Regolamento Urbanistico ed Edilizio (RUE)

Comune di Faenza

Variante al RUE n. 3 "VARIANTE DI ASSESTAMENTO"

Elaborato generale di controdeduzione

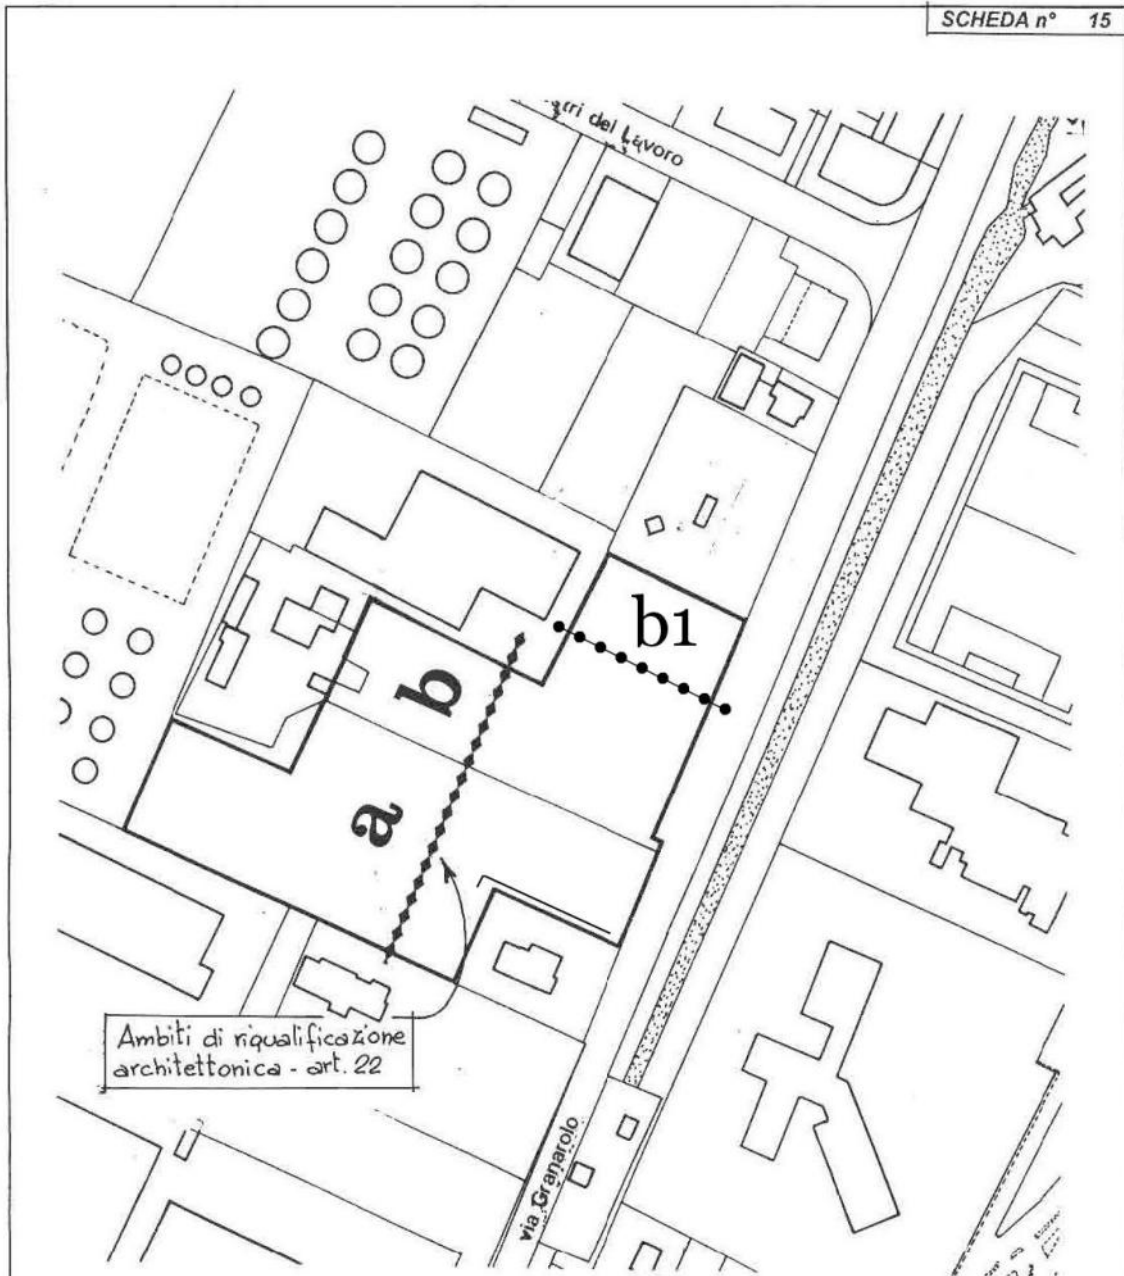
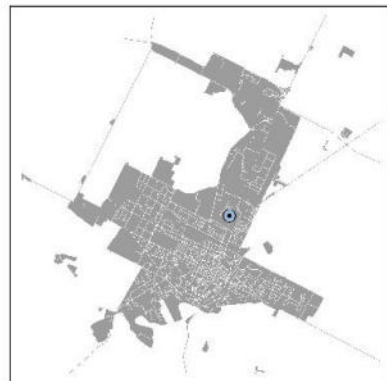
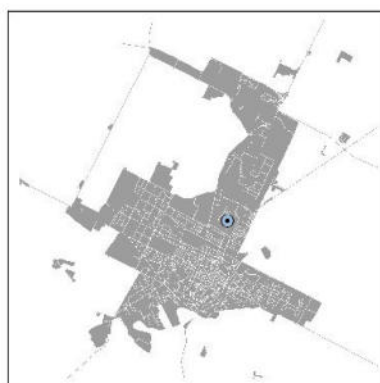
Pur riconoscendo la coerenza della modifica 4.B6 con la disciplina transitoria del PSC, si ritiene che la sovrapposizione e l'intersecazione di strumenti urbanistici diversi (PSC, RUE, PRG, schede di RUE e di PRG) ulteriormente incrementata anche dalla presente variante che oltretutto introduce meccanismi di trasferimento tra schede di RUE e di PRG, rendano le previsioni urbanistiche relative a questo ambito territoriale di difficile lettura. Pertanto risulta incerta la valutazione dello strumento, in particolare per gli aspetti legati alla normativa del PTCP della Provincia di Ravenna in materia di commercio al dettaglio, art.8.6 delle NTA, tematismo che non è stato trattato neanche nel documento di Valsat allegato alla Variante, disposizioni che richiedono inquadramenti estesi all'intero ambito territoriale per verificare possibili effetti cumulativi. Pertanto si chiede di modificare e/o integrare le due schede (U.73 "Area di via Maestri del Lavoro - via Cora" e scheda n.15 del PRG) anche coordinandole tra loro e con gli insediamenti limitrofi, al fine di garantire il rispetto delle disposizioni in materia di commercio al dettaglio, art.8.6 del PTCP.

1.8 si chiede di modificare e/o integrare le due schede (U.73 "Area di via Maestri del Lavoro - via Cora" e scheda n.15 del PRG) anche coordinandole tra loro e con gli insediamenti limitrofi, al fine di garantire il rispetto delle disposizioni in materia di commercio al dettaglio, art.8.6 del PTCP.

La variazione del RUE con l'introduzione della Scheda U.73 e la correlata variazione del PRG con la modifica della Scheda 15, limitrofe, sono coerenti con il PSC e rientrano nelle fattispecie di variazioni ancora oggi attivabili in base alla legge, ma risultano di difficile lettura integrata appartenendo a strumenti diversi generati da Leggi diverse. La valutazione degli aspetti legati al commercio al dettaglio, pertinenti al PTCP, risulta incerta e non viene considerata nel Documento di ValSAT.

Sempre con riferimento al limite di 1.500 mq di Sv nel lotto regolato dal RUE - che la variante non modifica - e considerate le finalità del provvedimento, per quanto riguarda l'incremento di capacità edificatoria previsto dalla Scheda normativa U.73 del RUE tramite gli incentivi (max 300 mq di SCO), si esplicita coerentemente in Scheda che tali superfici eventualmente acquisite dal privato con azioni compensative di interesse generale non sono destinabili a Sv per strutture commerciali eccedenti quelle di vicinato (**AII. 2**).

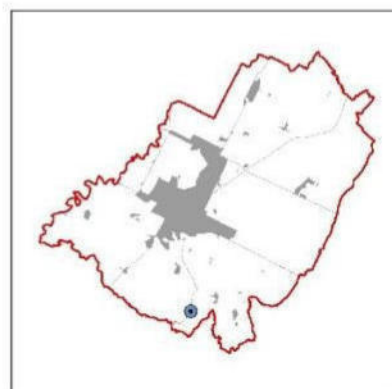
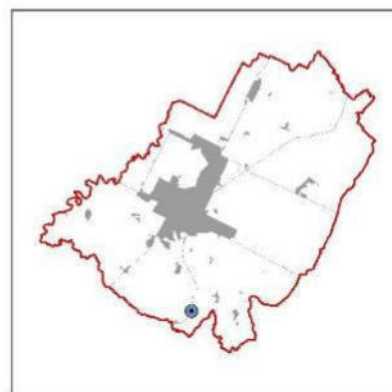
- 4.A.5 Scheda Progetto R.54 "Area Gorgona - Marzeno"; la modifica riguarda una scheda riguardante una zona rurale art. 17.4 e propone di incrementare la capacità edificatoria della scheda, destinata ad usi agricoli, oltre ad una modifica del perimetro della stessa scheda, in quanto la porzione "a valle" ha un profilo plani-altimetrico che non consente una planarità con la parte edificata ed inoltre è contigua a fabbricati residenziali.

Scheda progetto U.20 "Area di via Emilia Ponente - Villa Sirene"

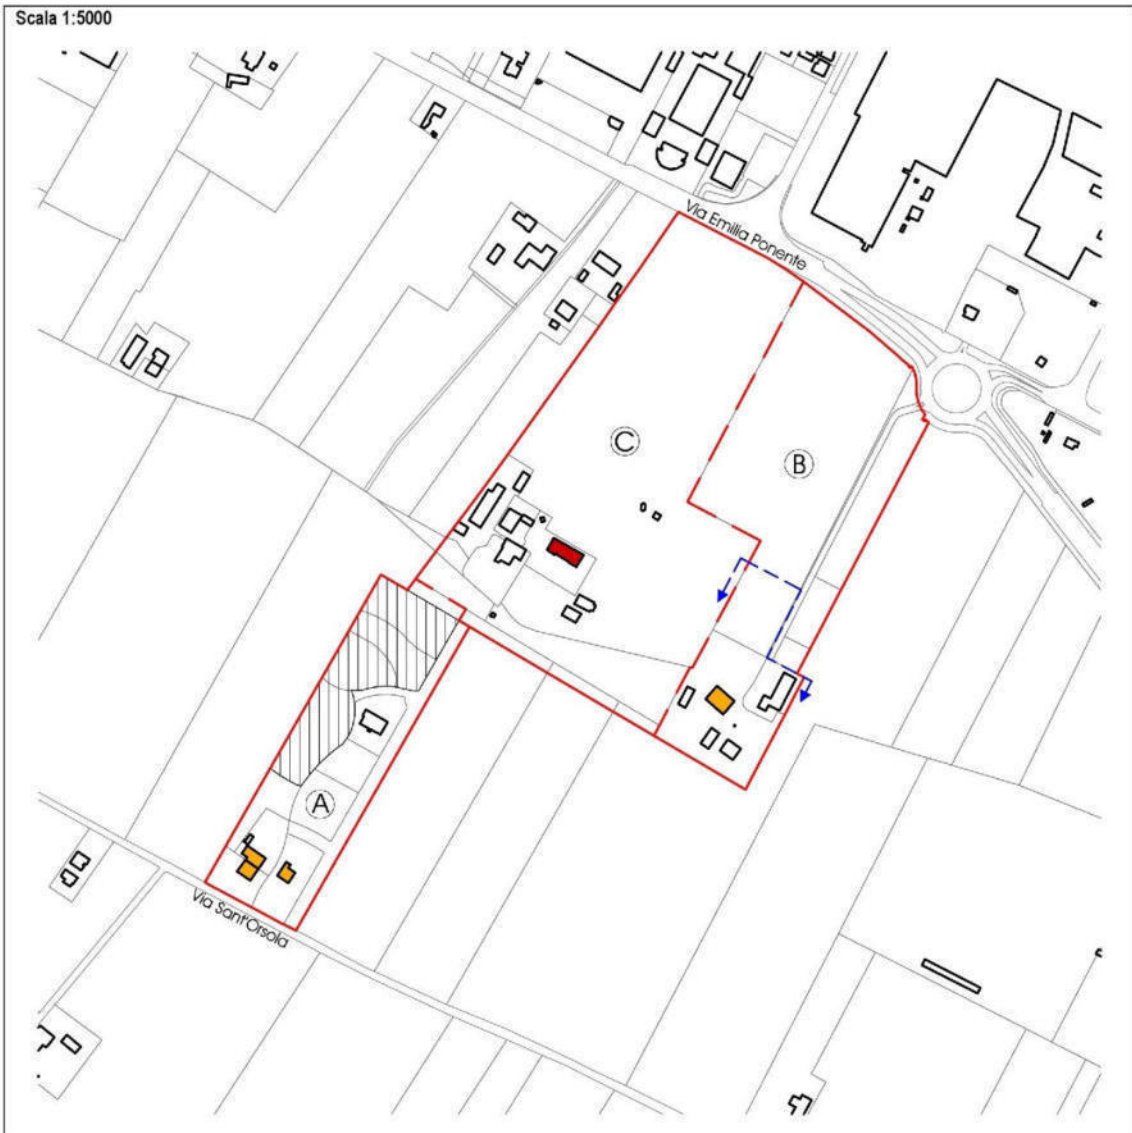
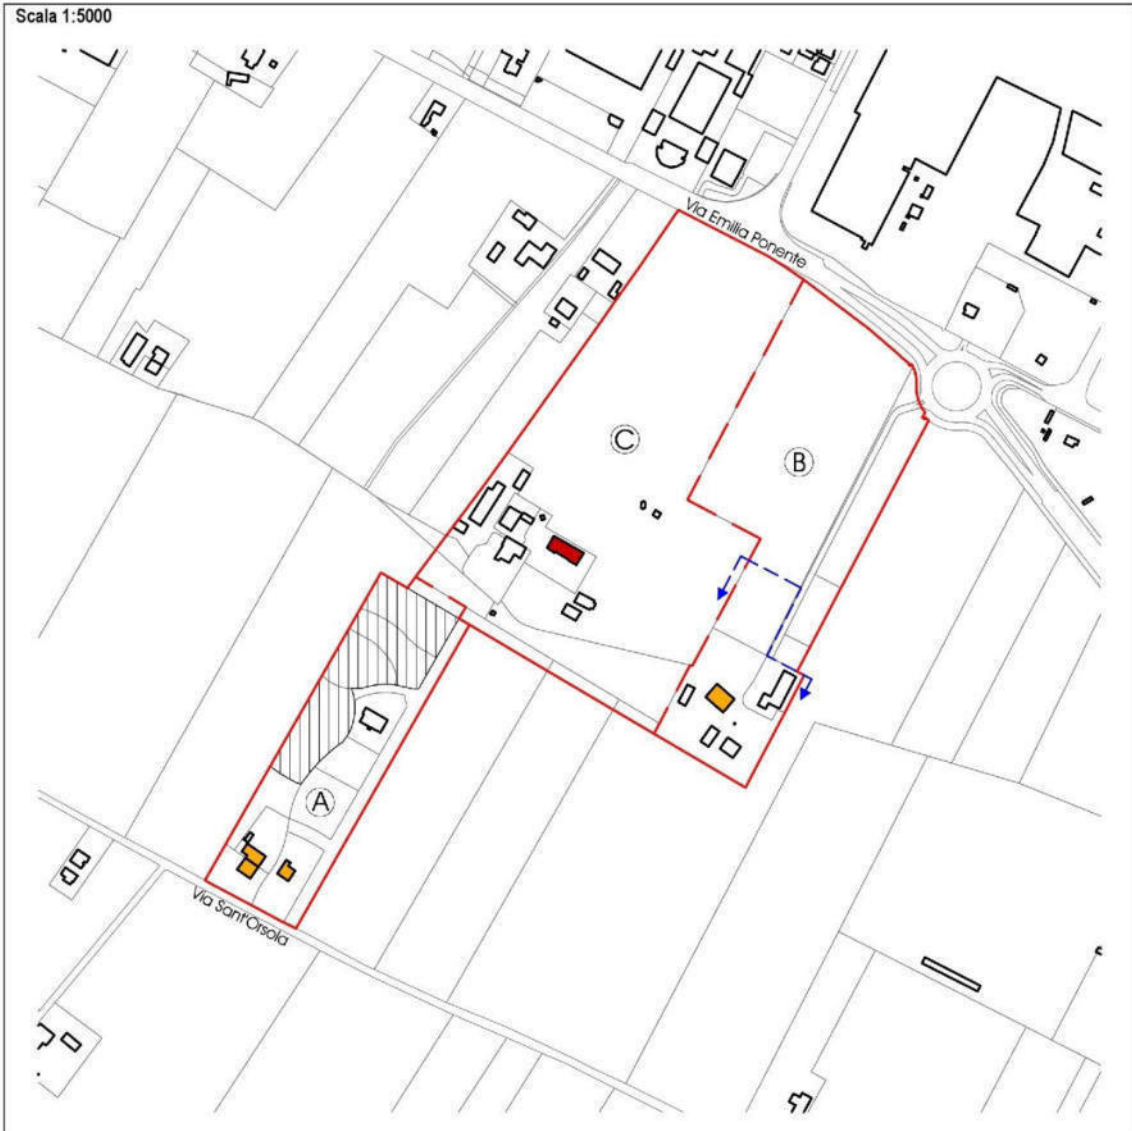
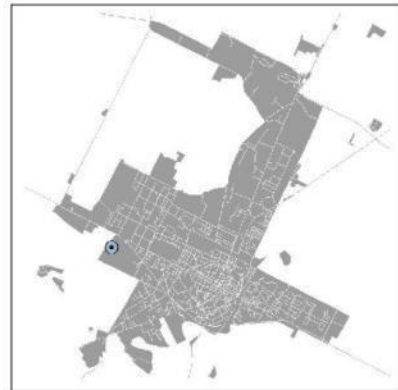
Le modifiche introdotte dalla variante sono finalizzate alla ristrutturazione edilizia dei fabbricati oggetto di concessione in sanatoria nell'area C con la possibilità di una loro riconfigurazione, accorpamento e ampliamento e trasferimento della quota di edificabilità. Si interviene inoltre nell'area B prevedendo un'ulteriore quantità di 250 mq di Sul per la costruzione di nuovi servizi accessori all'attività principale di ristorazione e ricettività con il limite di 50 mq per quanto riguarda la porzione di capacità edificatoria da localizzare all'interno dell'area vincolata.

- la progettazione dei nuovi servizi accessori all'attività nella Sub Area B, dentro il parco tutelato, dovrà essere effettuata con la stessa attenzione al contesto di quella precedentemente e recentemente autorizzata e quanto più limitata nella estensione planimetrica;
- la progettazione degli altri interventi, fuori dall'area vincolata, dovrà essere effettuata con la medesima attenzione e consapevolezza del valore dell'intero complesso e attenzione al contesto.

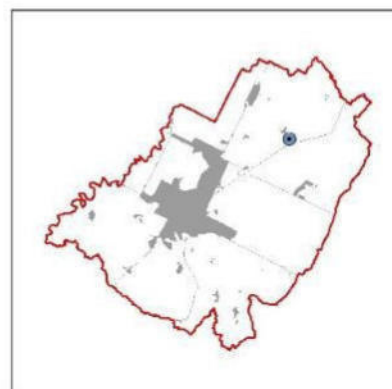
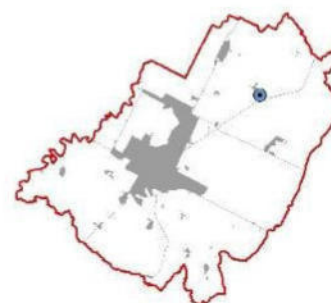
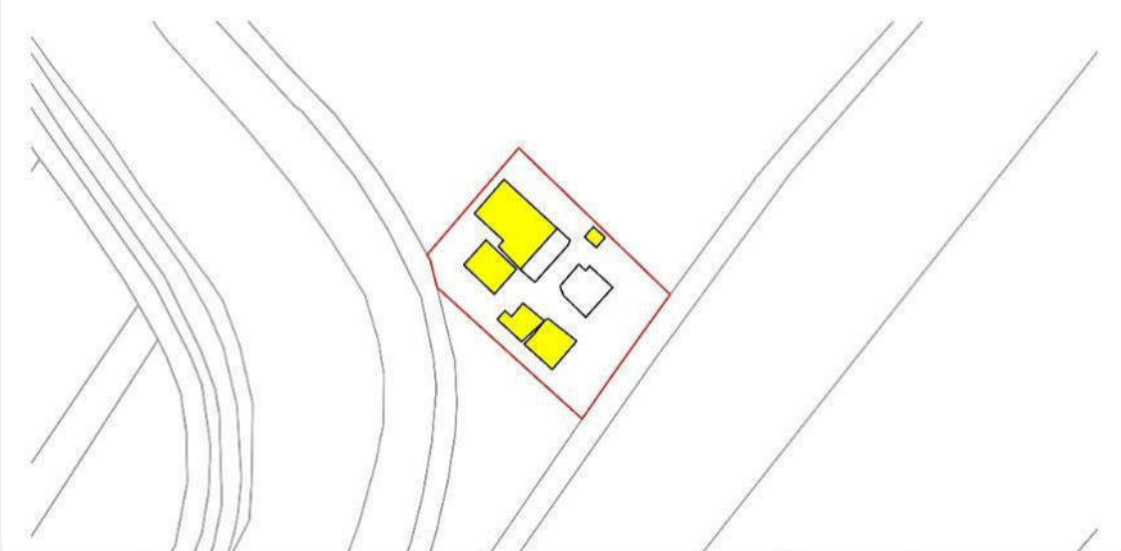
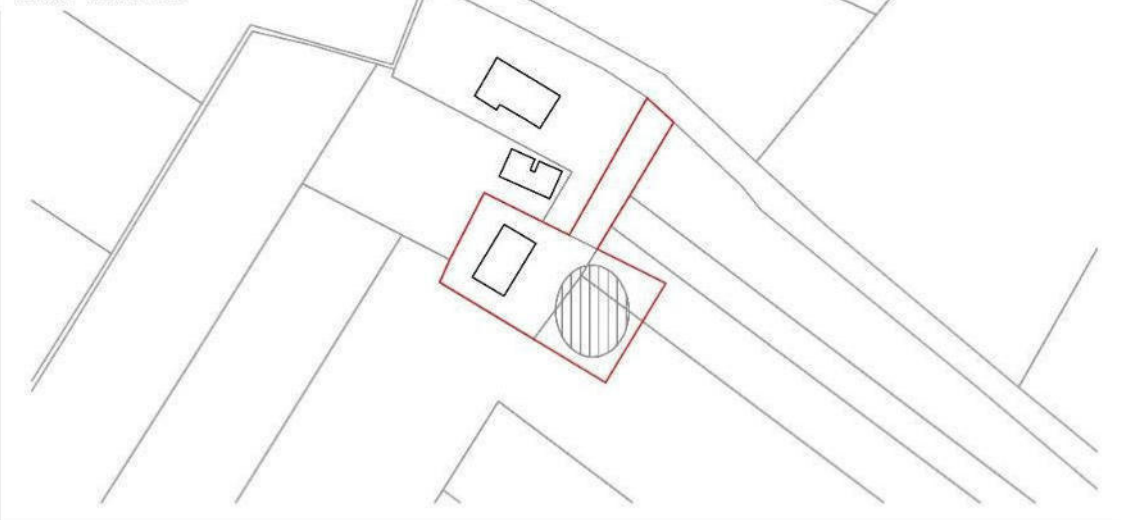
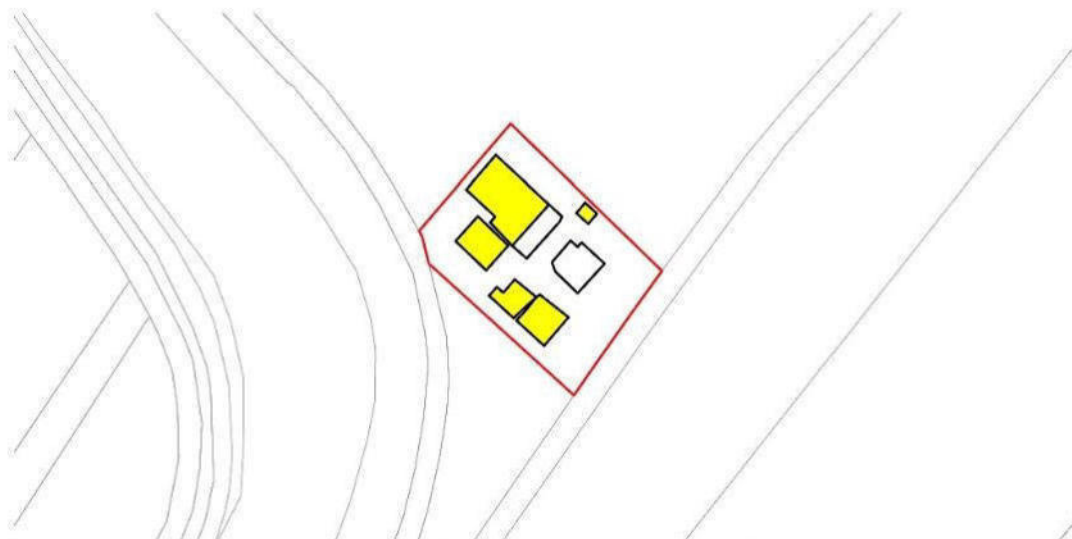
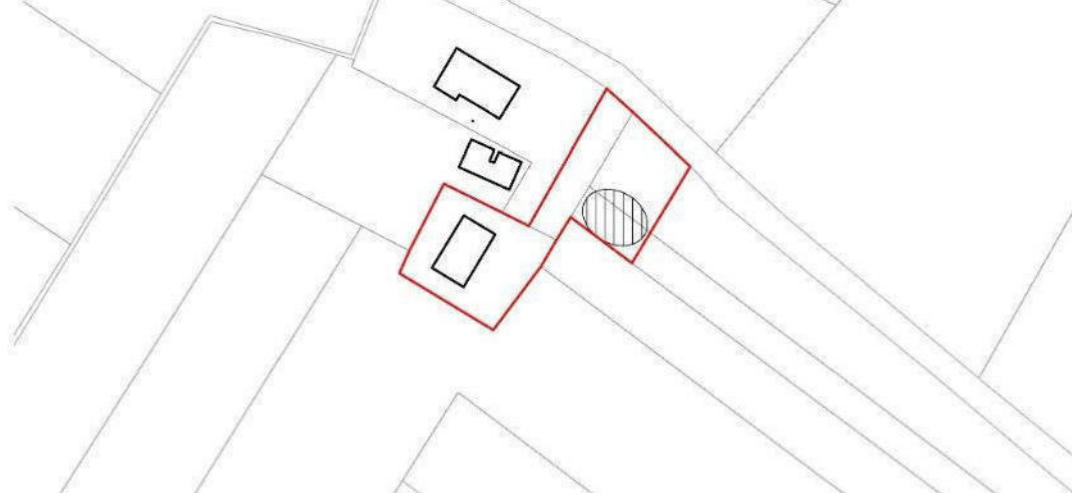
L'osservante, in qualità di privato cittadino, imprenditore agricolo a titolo professionale, tramite istanza presentata dal tecnico incaricato, con riferimento alla Scheda progetto R.59 "Area di via Castellina" adottata chiede:

- 1) di spostare la posizione dell'area indicativa di concentrazione dell'edificato (verso la strada pubblica) in modo da collocare il nuovo fabbricato abitativo sul terreno non gravato dal patto di riservato dominio a favore di ISMEA;
- 2) di aggiungere ai 150 mq abitativi previsti dalla Scheda progetto ulteriori 50 mq di Sul destinata a servizi alla residenza senza accedere al sistema "Incentivi e compensazioni" del RUE.
- 3) a seguito del comma "I terreni con patto di riservato dominio a favore di ISMEA allo scadere del patto stesso saranno privi di indice edificatorio", chiede conferma che il rilascio del titolo edilizio relativo all'attuazione della scheda non necessita di atto d'obbligo/convenzione dell'unità poderale soggetta a patto di riservato dominio a favore di ISMEA.

Si accoglie quanto proposto nel rilievo e si integra la sezione "Modalità attuative" della Scheda progetto R.59 "Area di via Castellina" subordinando l'ammissibilità degli interventi al rispetto delle disposizioni di cui all'art. 24.5 [*Sicurezza del territorio - Aree con potenziale inquinamento del suolo e della falda*] in relazione al potenziale inquinamento generato dall'uso precedentemente insediato (produttivo di allevamento animale) entro il "Fondo 3". La scheda progetto viene modificata così come di seguito riportato.

Scheda progetto U.23 "Area di via Piero della Francesca - via Mantegna"	1/3
--	-----

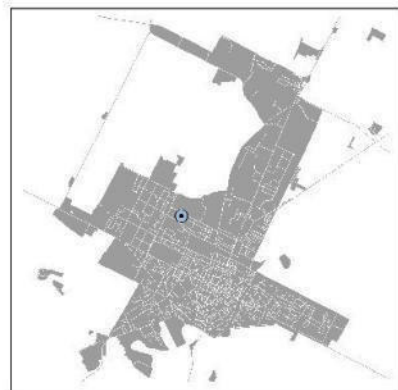
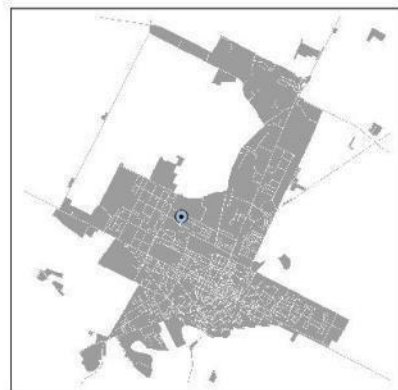
4.A.4 Scheda Progetto U.23 "Area di via Piero della Francesca - via Mantegna"; La modifica cartografica coinvolge due ambiti classificati dal PSC come *ambito urbano consolidato* art. 4.3 e *ambito produttivo comunale da riqualificare* art. 4.5, per i quali la disciplina generale è rinviata al RUE. La nuova scheda conferma la suddivisione in sub A e B, introducendo un'ulteriore articolazione in A1 e A2, dove quest'ultima individuazione corrisponde alla porzione ricadente, per PSC, in "ambito produttivo comunale da riqualificare". Pertanto, la scheda U.23 dovrà disciplinare i due sub ambiti A1 e A2, così come individuati dalla stessa scheda, tenendo conto degli obiettivi del PSC riferiti ai due ambiti da cui discendono: *ambito urbano consolidato* art. 4.3 e *ambito produttivo comunale da riqualificare* art. 4.5.

- Con riferimento alla Scheda progetto U.23, vista la modifica al perimetro della Scheda esistente, dovrà essere rivalutata l'attribuzione della Classe Acustica secondo il calcolo parametrico della D.G.R. 2053/2001. L'agenzia richiama inoltre il parere già espresso in sede di primo impianto del RUE (Prot. 8400/2014) relativo alla presenza della funzione residenziale, benché limitata e a servizio dell'attività, in ambito produttivo, tale da necessitare attenzione ed eventuali mitigazioni relativamente alle emissioni sonore e atmosferiche al fine di garantire la sostenibilità e coesistenza.

La Scheda U.23 era già individuata nel RUE di primo impianto, ed associava il sub-comparto A (ora A1) all'"Ambito misto di riqualificazione", pur ricadendo all'interno di un "Ambito urbano consolidato" del PSC, in quanto i due ambiti normativi differiscono in termini di funzioni insediabili unicamente per la possibilità di insediare nell'"Ambito misto di riqualificazione" attività produttive (art. 3.2 del RUE, funzione c2, tipo manifatturiero) e il lotto in questione, collocato sulla linea di contatto dei due Ambiti di PSC, è caratterizzato da una prevalenza di attività artigianali compatibili con la residenza e non ospita attività produttive.
